Ardon, le 31 octobre 2017  
Lettre recommandée avec accusé de réception

<b>Destinataires :</b>	Correspondant Local de Matéiovigilance. ↳ Diffusion à réaliser pour information auprès : du Directeur de l'Établissement de Santé, du Service Biomédical, de tous les utilisateurs.
<b>Dispositifs médicaux concernés :</b>	<b>Eclairages opératoires – Gammes MAQUET HANAULUX 2000, HANAULUX 3000, X'TEN</b> installés en combinaison avec des bras ressort ONDAL de la série Acrobat 2000 fabriqués entre janvier 2004 et décembre 2006.
<b>Objet :</b>	Action préventive : remplacement de certains bras ressort.

- Photo 1 : coupoles HANAULUX 3000 -

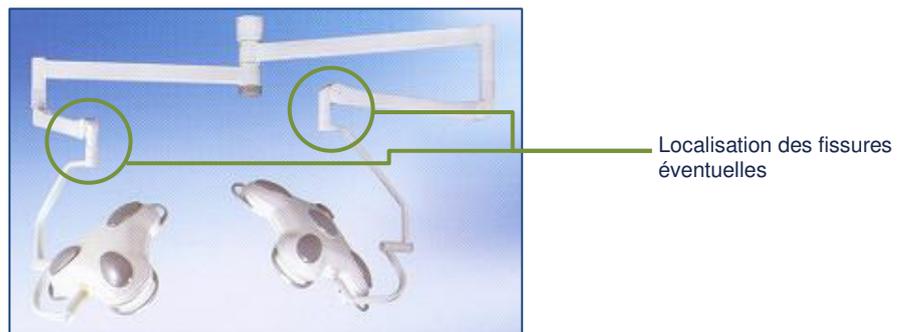
En décembre 2009, MAQUET initiait une action relative à des fissures observées sur le cordon de soudure de certains bras Acrobat 2000. Ces fissures se situaient au niveau de l'axe d'articulation côté coupole, tel que décrit sur la *Photo 1* ci-dessous ; fissures pouvant potentiellement générer une rupture du bras ressort :

A travers cette nouvelle notification et pour exclure tous risques tels que décrits précédemment, MAQUET remplacera tous les bras ressort ONDAL de la série Acrobat 2000 concernés, bien que ceux-ci aient été fabriqués il y a plus de dix ans.
